改善箇所説明図

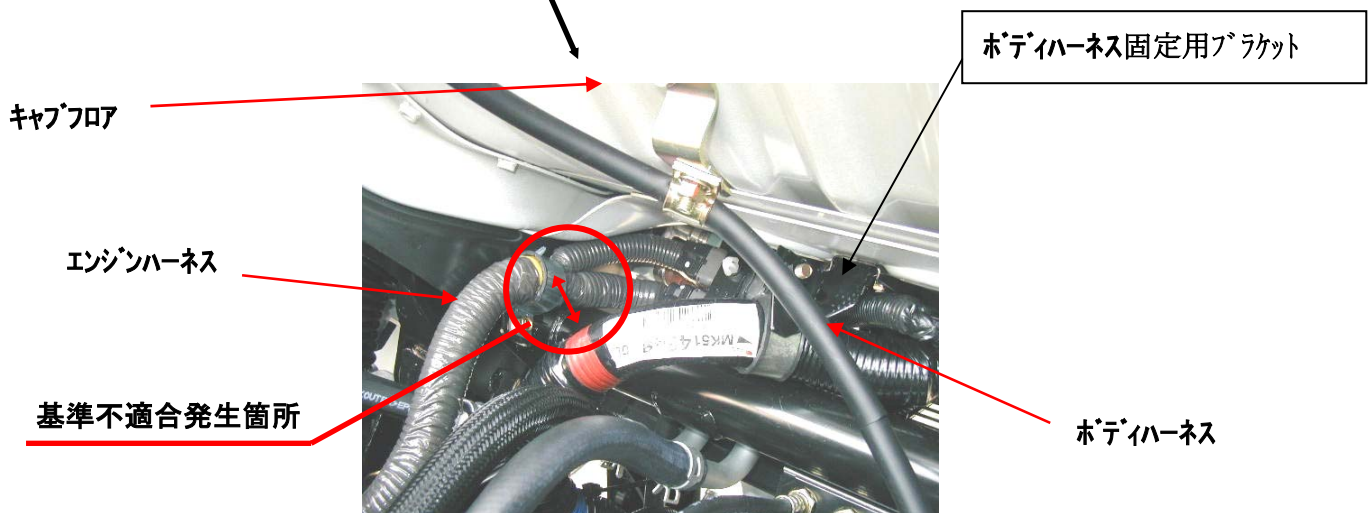
キャビン床下のシャシ用電気配線の取り回しが不適切なため、エンジンハーネスを固定する金具と当該配線が干渉するものがある。そのため、そのままの状態で使用を続けると、走行等の振動により当該配線がショートしてヒューズが切れる、又は断線して、最悪の場合、速度計が作動しなくなる、又は方向指示器及び非常点滅表示灯が点灯しなくなるおそれがある。

全車両、シャシ用電気配線と金具の隙間を点検し、隙間が規定値以下の場合クランプ位置を調整し隙間を確保する。隙間調整が困難な場合は、当該配線の取付金具を対策品と交換する。

なお、当該配線が損傷している場合は、補修を実施する。
